OPINIA¹

NT. KONCEPCJI TECHNICZNEJ VELOSTRADY NR 1 KATOWICE-SOSNOWIEC

„Opracowanie koncepcji technicznej dla budowy drogi rowerowej

(inwestor: GZM, jednostka projektowa: DMK Inżyniera sp. z o.o., datowanie: grudzień 2023 r.)

Rysunek 1 (fragment rysunku D-2.6 z koncepcji, rejon przejazdu przez łącznik Korczaka - Babiego Lata)

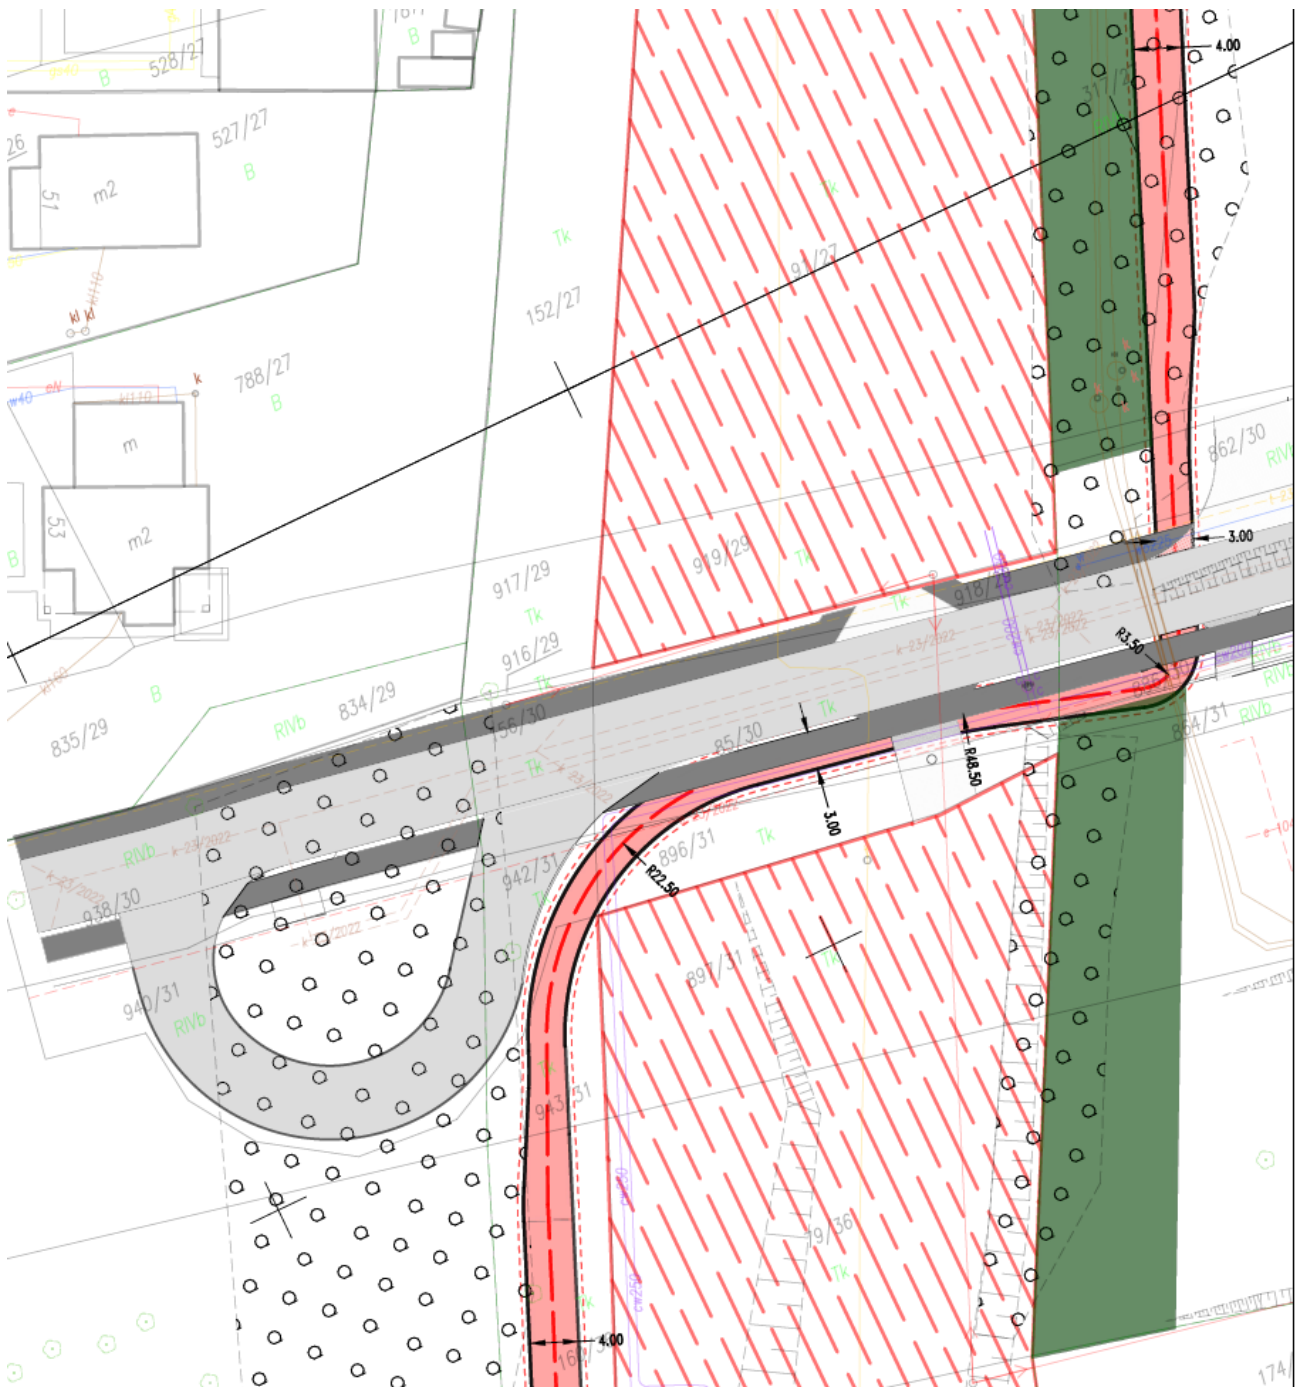
TEZA: zaprezentowana na rysunku D-2.6 koncepcja odcinka nr 6 narusza w sposób krytyczny zasady projektowania dróg rowerowych i pozostaje w sprzeczności ze Standardami GZM. Realizacja takiej koncepcji prowadzi do zasadniczego pogorszenia, a nawet przekreślenia międzymiastowych funkcji komunikacyjnych VELOSTRADY Katowice-Sosnowiec jako całości. Przechodząc do uzasadnienia tezy:

1. Przed zakrętem w prawo (przy czym promień wewnętrzny tego łuku wynosi 21 m, natomiast oznaczone na rysunku 22,5 m to promień łuku osi drogi) następuje **niepożądane zwężenie** szerokości trasy z 4 m do 3 m. Tymczasem zgodnie ze Standardami GZM zaleca się projektować przeciwnie, tj. poszerzać drogę na łuku od strony wewnętrznej o dodatkowe 30% szerokości poprzecznej drogi rowerowej.

2. Co więcej, nie dość, że drogę na łuku zwężono zamiast poszerzyć, to dodatkowo **na zakręcie w prawo brak realnie miejsca nawet na skrajnię wewnętrzną** (jest wrysowana już poza terenem przyjętym jako dostępny. Tymczasem zgodnie ze Standardami GZM „nie dopuszcza się zwężania pasa wolnego (skrajni) poniżej 0,5 m po wewnętrznej stronie łuków” (patrz [A.3, str. 27])).

3. Następnie, jak wynika z rysunku D-2.6, **droga rowerowa zostaje wprowadzona wprost na chodnik**, wzdłuż łącznika Korczaka - Babiego Łata (tu dokonano na rysunku arbitralnego podziału przekroju 3 m, na ok. 2 m chodnika i 1 m drogi rowerowej). Tym samym **ten odcinek trasy VELOSTRADY nr 1 Katowice-Sosnowiec, został zredukowany w koncepcji do tzw. „chodnika z dopuszczonym ruchem rowerowym”, co jest rozwiązaniem absurdalnym z punktu widzenia międzymiastowej funkcji komunikacyjnej, jaką ma pełnić VELOSTRADA nr 1.**

4. Następnie droga dla rowerów **zbliża się do przejazdu drogowego i jest prowadzona równolegle** do łącznika Korczaka - Babiego Łata, co **narusza kolejne Standardy GZM** (patrz [A.3, str. 41] „Drogę dla rowerów przed przejazdem dla rowerzystów, na odcinku co najmniej 5 m (zalecane 20 m), należy prowadzić w linii prostej, w osi przejazdu dla rowerzystów (nie dopuszcza się zmiany geometrii drogi dla rowerów – tzw. „odginania” przed przejazdem dla rowerzystów). Przed przejazdem dla rowerzystów szczególnie istotne jest wykonanie odgięcia przy zastosowaniu łagodnych łuków poziomych (zalecane 30 m, min 20 m).”)

5. Sam zakręt w lewo, przed przejazdem przez łącznik Korczaka - Babiego Łata, poprowadzony jest **łukiem o promieniu wewnętrznym 2 m** (natomiast 3,5 m to promień łuku osi), co **odbiega drastycznie od zasad dla dróg tej klasy**. Notabene, jak zwraca się uwagę w fundamentalnym opracowaniu CROW [B.11, Rozdział 4.7.1, strona 123], przy promieniach łuku rzędu 4 m prędkość spada tak bardzo, że rowerzyści mają trudności z zachowaniem równowagi (co oznacza, że część rowerzystów zsiada z roweru, aby pokonać taki łuk).

6. Na północ od przejazdu przez łącznik Korczaka - Babiego Łata następuje sytuacja zwierciadlana do opisanej tu w pkt 1, tzn. rowerzyści nadjeżdżający od strony Sosnowca natrafiają przed przeszkodami i zakrętami na zwężenie, zamiast na poszerzenie drogi rowerowej.

7. Po obu stronach przejazdu przez łącznik Korczaka - Babiego Łata brak obszarów akumulacji dla rowerzystów.

Przejazd pod LK 161 (D-2.4)

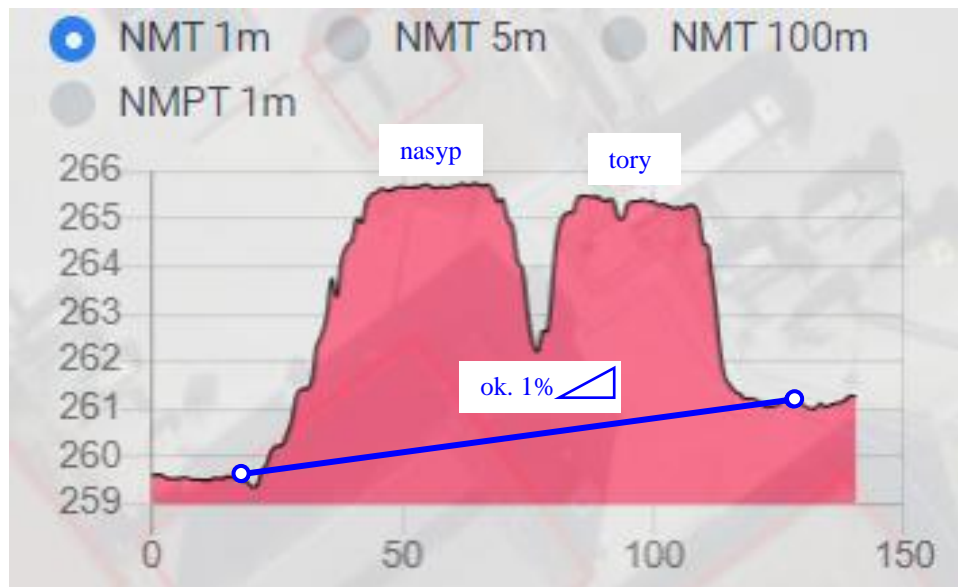
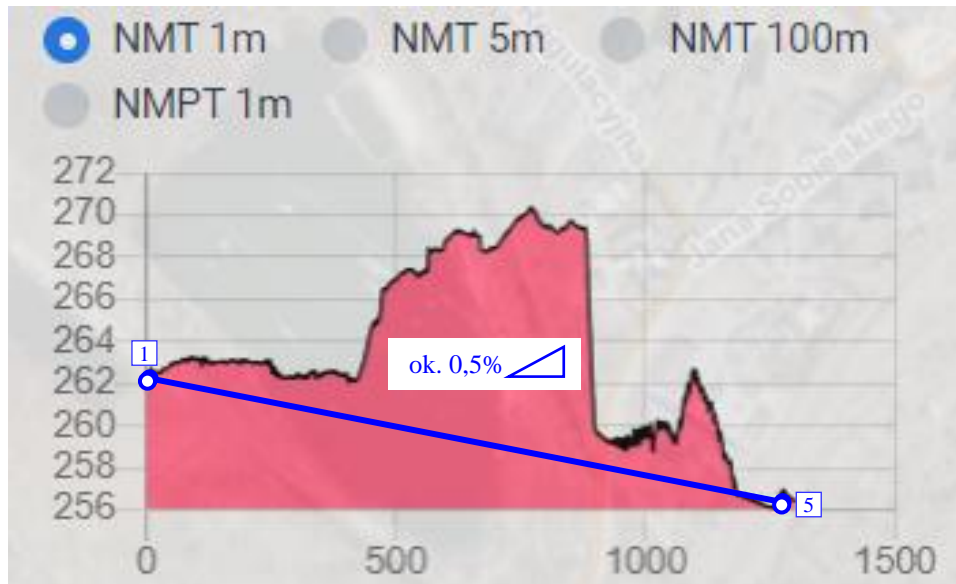
Odcinek zasługuje na wysoką ocenę, tu VELOSTRADA rozwija swoje parametry komunikacyjne i oferuje przejazd atrakcyjny ze względu na zróżnicowane otoczenie w otwartej przestrzeni. Bardzo dobrze zostało wybrane miejsce przejazdu pod LK161, ponieważ pozwoli na zachowanie zalecanego pochylenia poniżej 2% (droga wzdłuż centrów logistycznych po stronie zachodniej LK161 ma średnio 259,5 m n.p.m., teren po stronie wschodniej koło Baterpolu 261 m n.p.m., tory kolejowe pod którymi planuje się poprowadzić przejazd są na wysokości ok. 265,5 m n.p.m. – taka sytuacja jest korzystna z inżynierskiego punktu widzenia, jedynie trzeba wspomnieć o konieczności wykonania po stronie zachodniej przy LK161 wykopu długości ok. 70 m w terenie nasypowym).

Kwestia przejazdu pod LK161 została dodatkowo przedstawiona w Załączniku C.

Analiza niwelety odcinka ul. Hallera - ul. Borki (D-2.6)

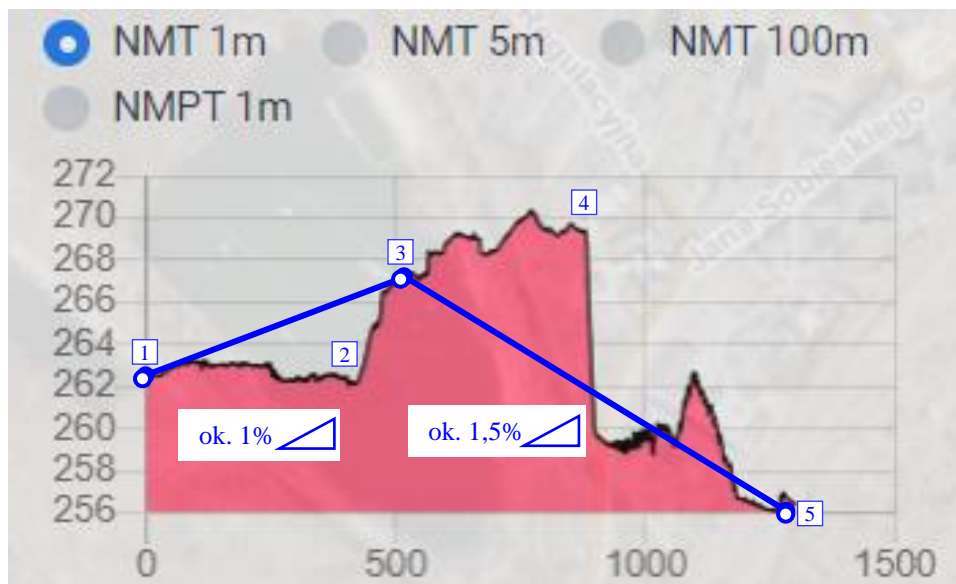
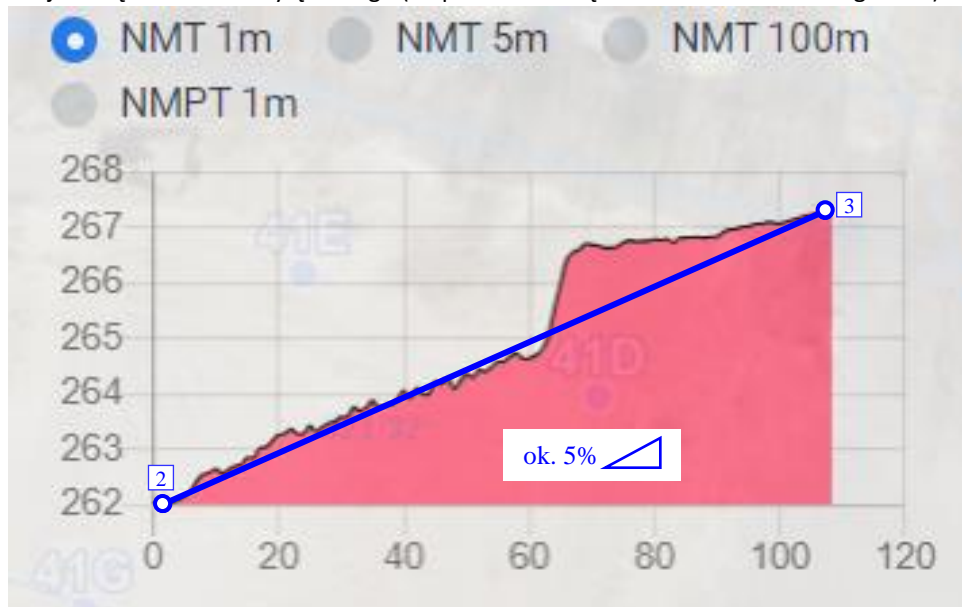
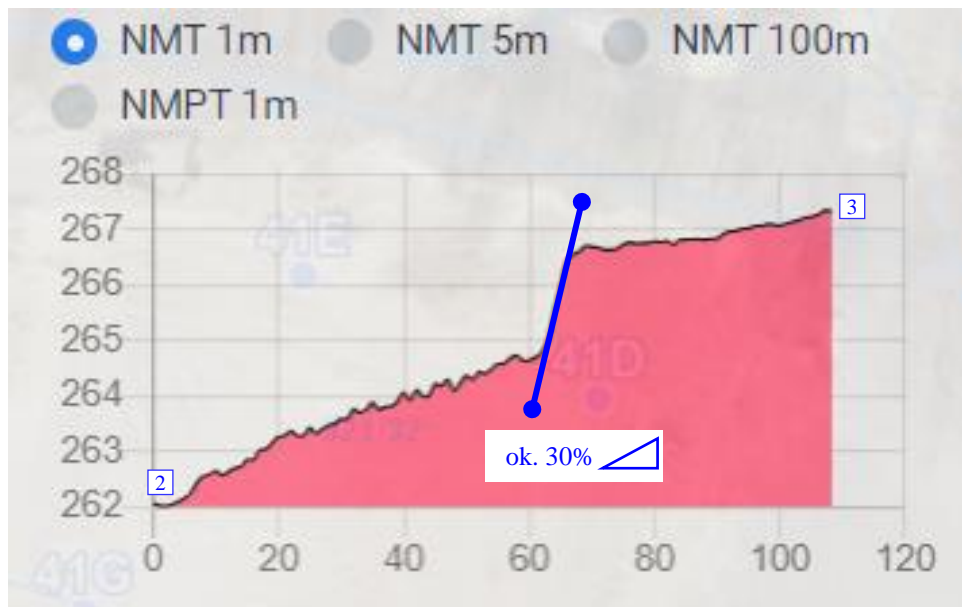
1. Wysokość trasy na ul. Hallera wynosi około 262 n.n.p.m., w okolicy łącznika Korczaka - Babiego Łata wznosi się do poziomu około 267 n.n.p.m., w szczytowym punkcie na wysokości ulicy Mroźnej osiąga około 270 m n.n.p.m., a w okolicy ulicy Borki spada do około 256 m n.n.p.m. (potem w stronę granicy z Sosnowcem obniża się jeszcze do około 252 m n.n.p.m.). Jak widać z powyższego opisu i przekrojów w Załączniku D, w rejonie ulicy Mroźnej występuje poważne przewyższenie od 8 m do 14 m, a **poruszający się rowerzyści będą tam podlegać tym samym prawom fizyki, które skłoniły projektantów kolei piaskowej do jej poprowadzenia w głębokim wykopie, w celu ograniczenia pochylenia podłużnego trasy.**

2. Optymalnym dla VELOSTRADY rozwiązaniem byłoby poprowadzenie odcinka przedstawionego na rysunku D-2.6 ponownie w wykopie, tj. chociaż częściowe przywrócenie sytuacji z okresu funkcjonowania kolei piaskowej (różnica wysokości n.n.p.m. pomiędzy ul. Hallera i ul. Borki wynosi około 6 metrów, odległość około 1.300 metrów, stąd średnie pochylenie 0,5%, co daje dużą swobodę projektową). Na obecnym etapie rozwoju infrastruktury osiedla Mieszkanie Plus, wymagałoby to jednak wykonania dwupoziomowego skrzyżowania z łącznikiem Korczaka - Babiego Łata.

3. Gdyby zastosować jednopoziomowe rozwiązanie na skrzyżowaniu VELOSTRADY z łącznikiem Korczaka - Babiego Łata położone na poziomie około 267 m n.n.p.m., to pozyskanie dla potrzeb VELOSTRADY terenu po linii kolejowej pozwoliłoby tak zniwelować teren, by pochylenia podłużne trasy mieściły się w zalecanej granicy 2% (odległość łącznika od ul. Borki około 800 m, różnica wysokości około 11 m, średnie pochylenie ok. 1,5%; odległość łącznika od ul. Hallera około 500 m, różnica wysokości około 5 m, średnie pochylenie ok. 1%).

4. Natomiast w przypadku, gdyby VELOSTRADA miała faktycznie omijać bokiem wyłączony teren długości około 500 m po dawnej linii kolejowej, tak jak pokazano to w koncepcji, to wtedy **profil VELOSTRADY musiałaby zostać dopasowany do otoczenia** (osiedla „lex deweloper” i Mieszkanie Plus), co **prowadzi do drastycznego pogorszenia parametrów niwelety**. W szczególności na odcinku przebiegającym po zachodniej stronie obszaru wyłączzonego o długości około 100 m, średnie pochylenie wyniosłoby około 5%, a miejscowo nawet 30%.

uwarunkowania terenowe i planistyczne w odcinku 6 (D.2-6)

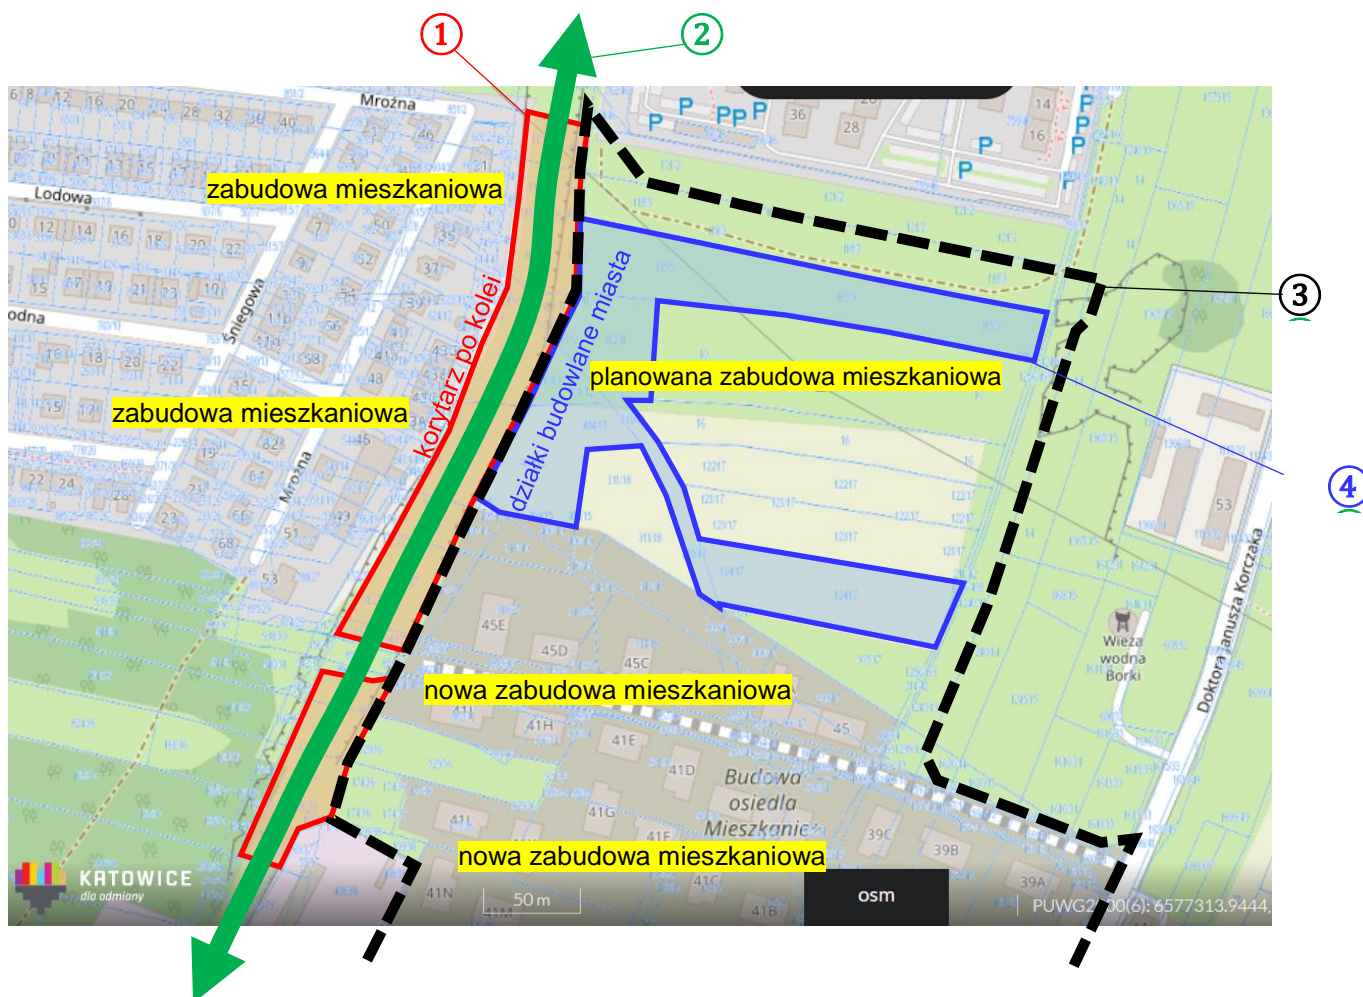
Obszar występujący na rysunku D.2-6, oznaczony czerwonymi kreskami skośnymi na białym tle, został opisany w ocenianej dokumentacji jako „Projektowana inwestycja wg odrębnego opracowania”, co jest **informacją nieprecyzyjną**, bo nie wskazuje podstawy prawnej wyłączenia i rozmiąca się ze stanem faktycznym. Rzetelność dokumentacji przedkładanej do konsultacji społecznych wymagałaby, aby podać fakty: jest to obszar objęty uchwałą Rady Miasta Katowice nr LXIII/1320/2023 z 9 maja 2023 r. o ustaleniu lokalizacji inwestycji mieszkaniowej dla inwestora pn. Pietrzak B.B. Sp.k. Uchwała została zaskarżona w czerwcu 2023 r., ale 27 maja 2024 r. Wojewódzki Sąd Administracyjny wydał w jej sprawie wyrok o sygnaturze II SA/GI 1093/23, orzekając o wydaniu zaskarżonej uchwały Rady Miasta z naruszeniem prawa.
